Wasserrechtliches Planfeststellungsverfahren nach § 68 Wasserhaushaltsgesetz (WHG) für die Erweiterung des Steinbruchs Gehrenberg der Firma „RÖHRIGgranit GmbH“ in Heppenheim, Lk Bergstraße

hier: Vollständigkeitsprüfung der Antragsunterlagen

Planfeststellungsverfahren nach § 68 WHG, §§ 73 ff. VwVfG, §§ 1 ff. PlanSiG und §§ 17 ff. UVPg für die Erweiterung des Steinbruchs Gehrenberg der Firma „RÖHRIGgranit GmbH“ in Heppenheim, Lk Bergstraße - Stellungnahme

Stellungnahme zu „Geologisches Gutachten über die Zusammensetzung und das Gefüge der Granitoide des Steinbruchs Röhrig (Heppenheim/Sonderbach) unter Einbeziehung der Fläche für das Erweiterungsvorhaben in südlicher Richtung.“

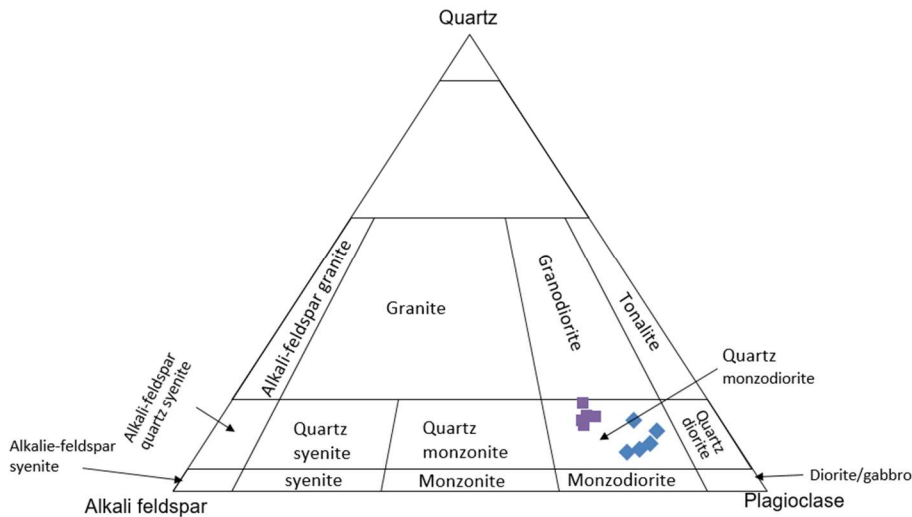
Die normative Berechnung der Mineralgehalte zeigt, dass die Quarz- und Kalifeldspatgehalte zu hoch bis deutlich zu hoch berechnet werden, während die Plagioklas-Gehalte ein wenig zu niedrig sind. Prof. Dr. Zulauf weist auf diese Problematik auf Seiten 9 und 10 des Gutachtens hin. Stellt man diese normativ berechneten Werte nun ebenfalls im Streckeisendiagramm dar, so zeigt sich, dass sich die Probenpunkte in Richtung Granodiorit verschieben (Abb. 1). Je nach Gehalten der weiteren Hauptelemente ist es somit möglich, dass Quarz-Gehalte über 20% berechnet werden, diese allerdings nicht mit den tatsächlichen Gehalten im Gestein übereinstimmen. Dadurch können Gesteine nach der neuen Verordnung TA-Luft fälschlicherweise als problematisch eingestuft werden. Eine weitere Problematik in der Berechnung von Mineralgehalten rein auf Basis der Hauptelemente besteht außerdem darin, dass OH-haltige Minerale wie Biotit oder Hornblenden nicht berechnet werden können und stattdessen Pyroxene als „Platzhalter“ berechnet werden. Hierdurch kommen die zu hohen Kalifeldspatwerte zustande, die dann ebenfalls nicht mit den Gehalten im Gestein übereinstimmen.

Die oben erwähnten Punkte zeigen deutlich die Fragwürdigkeit einer solchen normativen Berechnung, insbesondere als Grundlage für neue Verwaltungsvorschriften. Für eine repräsentative Nutzung und Aussage über Quarzgehalte im Gestein sind entsprechende Analysen mit (quantitativer) RDA unumgänglich, so wie dies von Herrn Prof. Dr. Zulauf bestätigt wurde.

Abb. 1: Granodiorit und verwandte Hartgesteine kommen in Hessen nur im Vorderen Odenwald, dem kristallinen Odenwald vor.

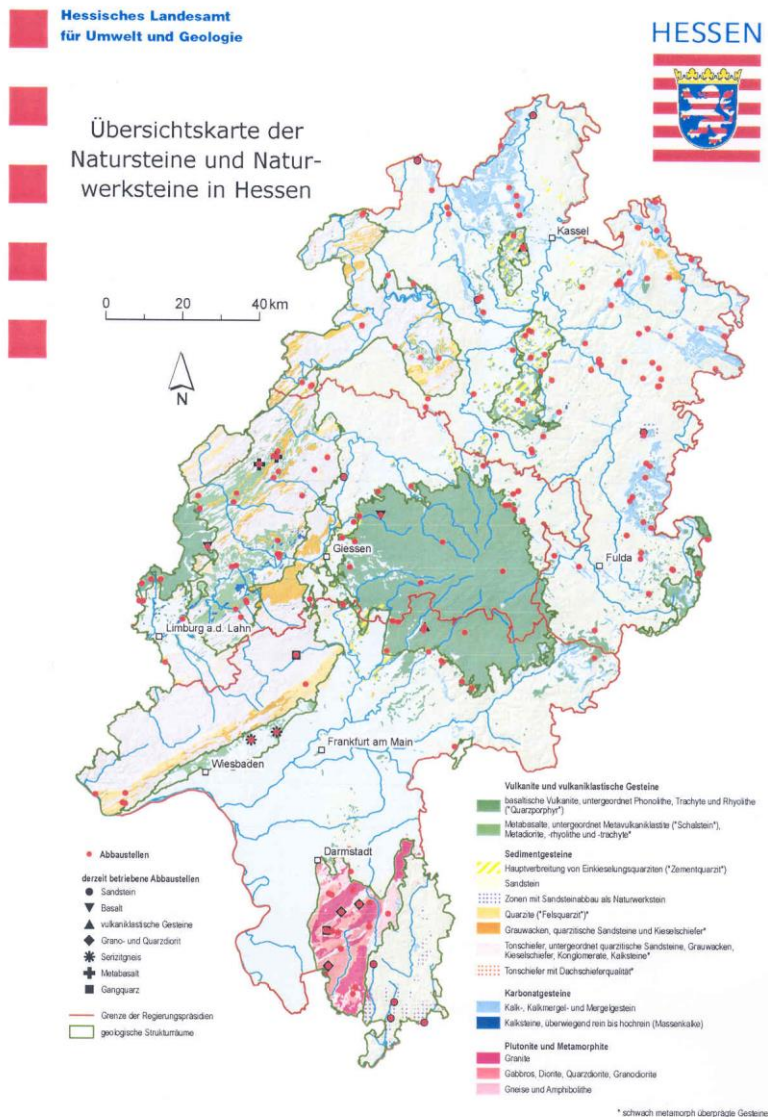
In der Abbildung 3 im Fachbericht Natur- und Naturwerksteine zum Rohstoffsicherungskonzept Hessen vom 20. November 2006 (siehe Abb. 1) sind die Hartgesteinsarten in Hessen in einer Übersichtskarte dargestellt.

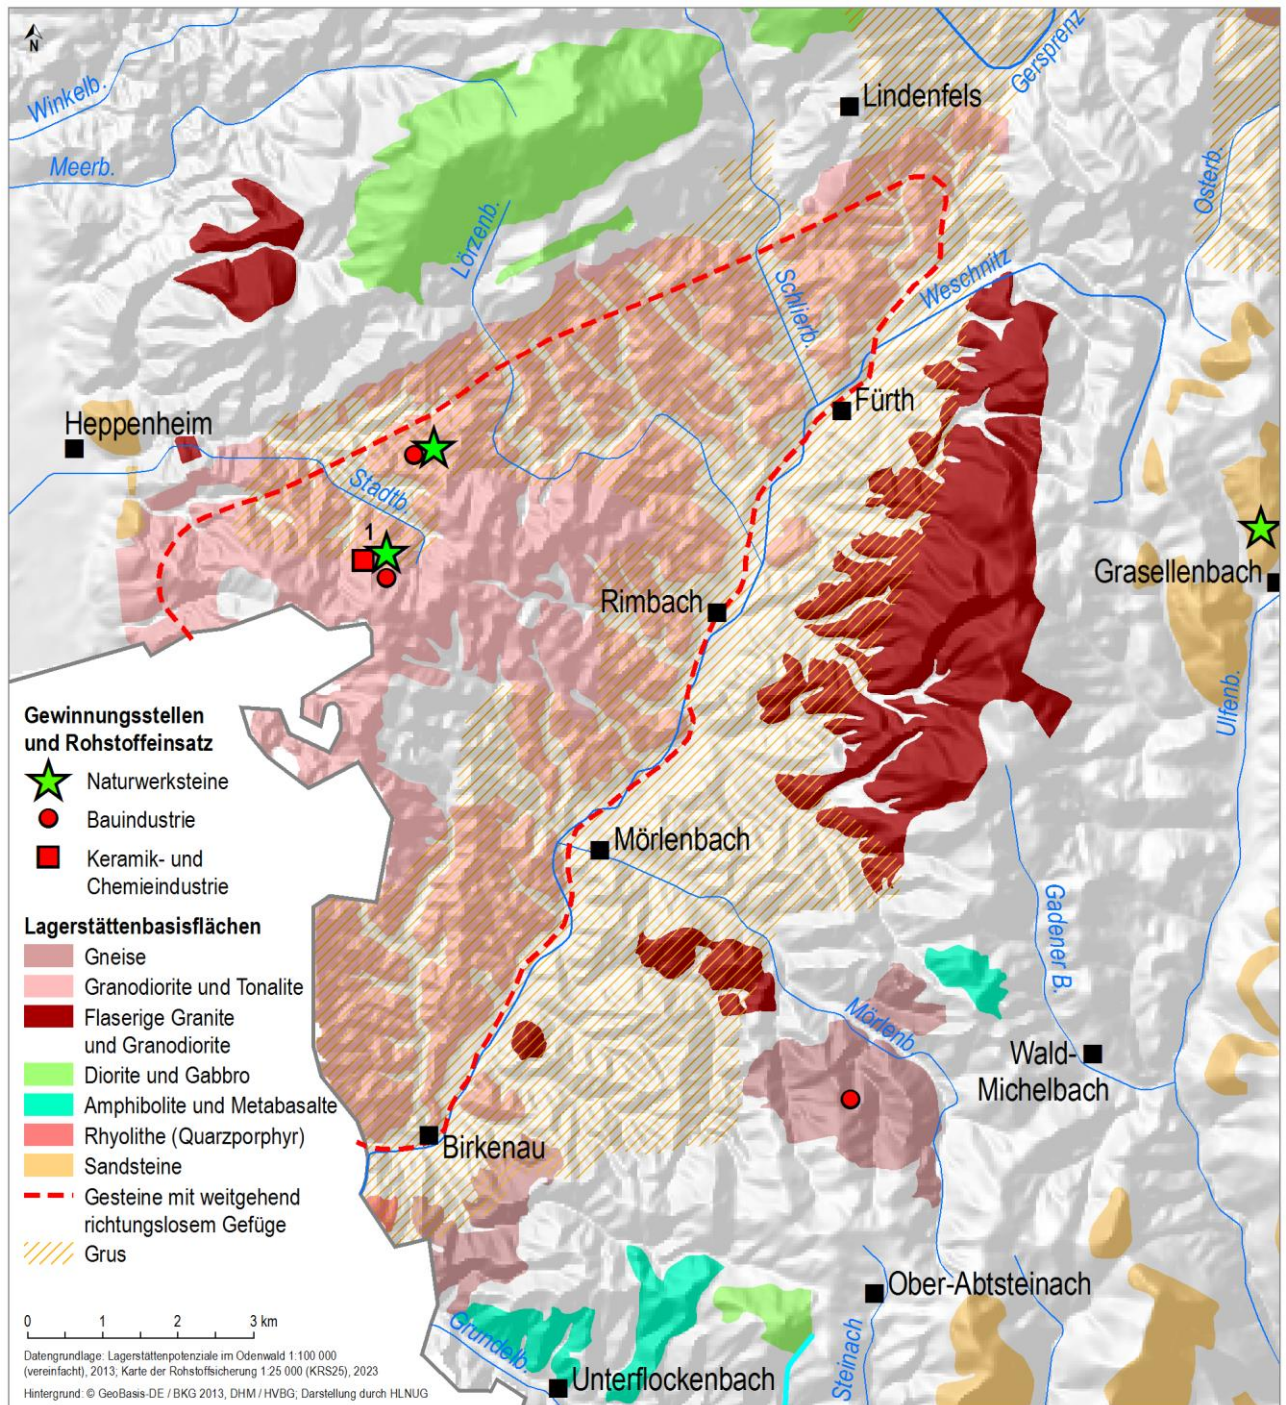
Granodiorit, das Gestein, welches in Heppenheim von der Firma RÖHRIGgranit abgebaut wird und artverwandte Gesteine wie z.B. Granite kommen in vertretbarer Transportentfernung nur im hessischen und badenwürttembergischen Teil des kristallinen Odenwaldes, d.h. im westlichen Teil des Odenwaldes vor. Somit stellt diese Region den Gesamttraum für eine Alternativprüfung dar. Für den Granodiorit des Weschnitzputons, in der die Firma RÖHRIGgranit abbaut spricht die geringer bis fehlender Gesteinsschieferung (siehe Abb. 2: Ausschnitt aus der Karte der Lagerstättenpotentiale im Odenwald), was im Odenwald selten ist und ein nicht unwesentliches Qualitätsmerkmal für die Herstellung von Baurohstoffen unterschiedlichster Art darstellt. Ein weiterer Punkt ist die Farbgebung und Mineralzusammensetzung des Gesteins für entsprechende Produkte. Synergetisch günstig ist zudem, dass die von der Firma Röhrig auch mitgenutzen verwitterungsbedingten Abraumschichten, bestehend aus Grus (verwitterter Granodiorit in Sand- und Kieskörnung) größtenteils im Bereich des Weschnitzplutons vorkommen.

Da eine Vertiefung bei derzeitiger Flächengröße des Abbaus, wie von der Firma RÖHRIGgranit aufgezeigt, keine mittel- bis langfristige Zukunftsicherung bedeutet, sind alternative Standorte zu prüfen.

Abb. 3: Vorbehaltsgebiete oberflächennaher Lagerstätten (rosa Schraffurflächen) östlich Kirschhausen und westlich Nieder-Liebersbach

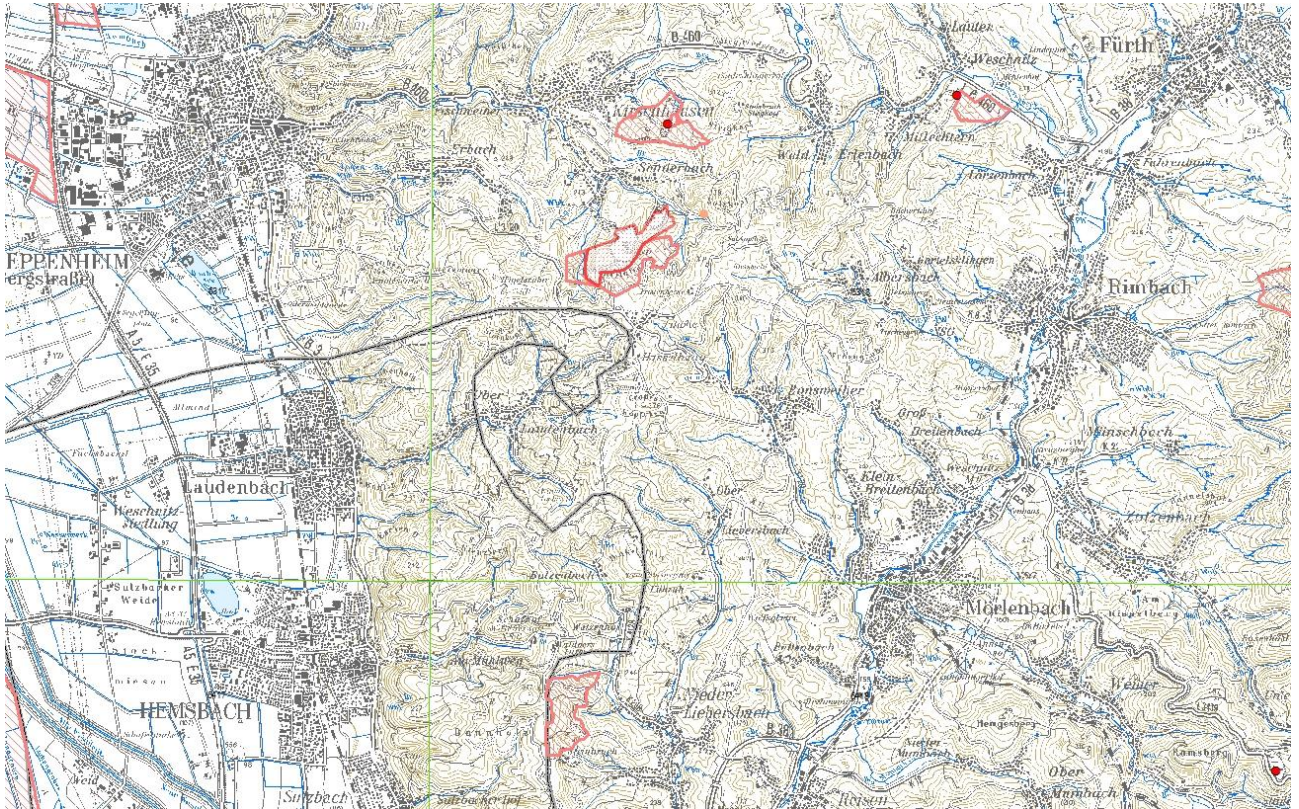
Im aktuell gültigen Regionalplan Südhessen 2010 sind im Granodiorit des Weschnitzplutons zwei „Vorbehaltsgebiete oberflächennaher Rohstoffe > 10 ha“ ausgewiesen. Eines dieser Gebiete liegt nördlich des Steinbruchs der Firma RÖHRIGgranit östlich Kirschhausen. Diese Fläche ist von zwei Seiten von Wasserschutzgebieten unterschiedlicher Kategorie begrenzt. Zudem existiert dort ein Kleinabbau der Fa. Ernst L. Antes (im Vorranggebiet für den Abbau oberflächennaher Lagerstätten, Bestand < 10 ha). Teile der Granodiorit-Lagerstätte bei Kirschhausen wurden bereits in der Vergangenheit abgebaut. Ein größerer Neuaufschluss in dieser Lagerstätte würde zudem deutlich näher an die Wohnbebauung von Kirschhausen heranreichen.

Eine zweite Vorbehaltsfläche liegt nördlich Nieder-Liebersbach in Steillage direkt an der Grenze zu Baden-Württemberg (BW). Südlich dieser Fläche wurde bis anfang der 70er Jahre in zwei kleinen Steinbrüchen Granodiorit abgebaut. Drei Bäche entwässern die Fläche, eine Quelle tritt in der Nähe aus und Wasserschutzgebiete liegen großflächig östlich und südlich der Ortschaft. Inwiefern dort ein größerer Neuaufschluss möglich wäre, ist aus Sicht des HLNUG sehr fraglich, zumal in

Grenznähe zu BW (z.B. Sicherheitsabstände, Auflagen etc.) und der LKW-Verkehr müsste ohne BW-Alternative mitten durch den Ort gehen.

Für einen großflächigen Gesteinsabbau mit einer durchschnittlichen Jahresförderung von 500000 Tonnen wie zur Zeit, sind diese Flächen aus Sicht des HLNUG im Vergleich mit der angestrebten Erweiterung wenig geeignet.

Abb. 4: Vorbehaltsgebiete oberflächennaher Lagerstätten > 10 ha (rosa Schraffurflächen) östlich des Steinbruchs Weinheim

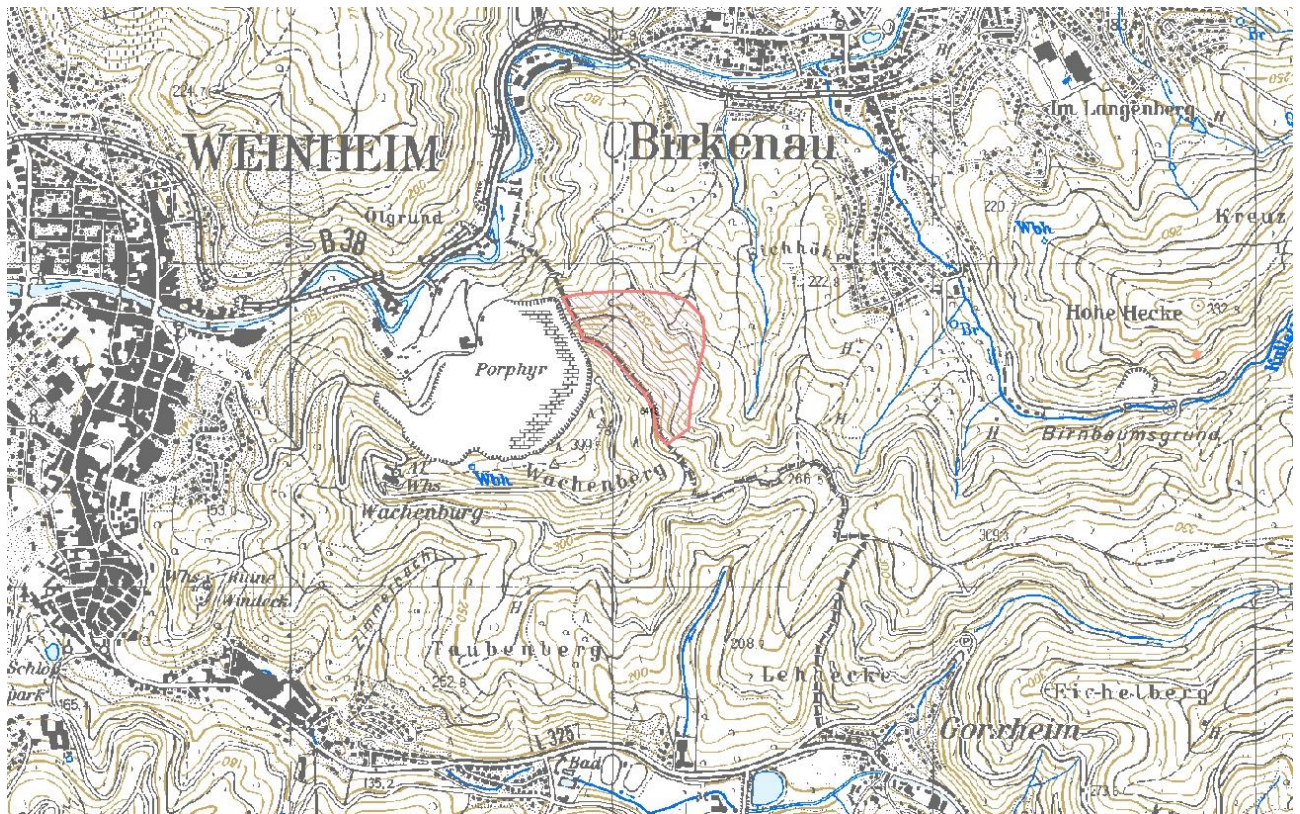
Ein weiteres Vorbehaltsgebiet mit dem Rohstoff Quarzporphyr liegt angrenzend an der Grenze zu Baden-Württemberg bei Weinheim. Diese Fläche kann sinnvollerweise nur von Seiten des vorhandenen Steinbruchs aufgeschlossen werden. Der Steinbruch Weinheim ist im Besitz einer konkurrierende Abbaufirma.
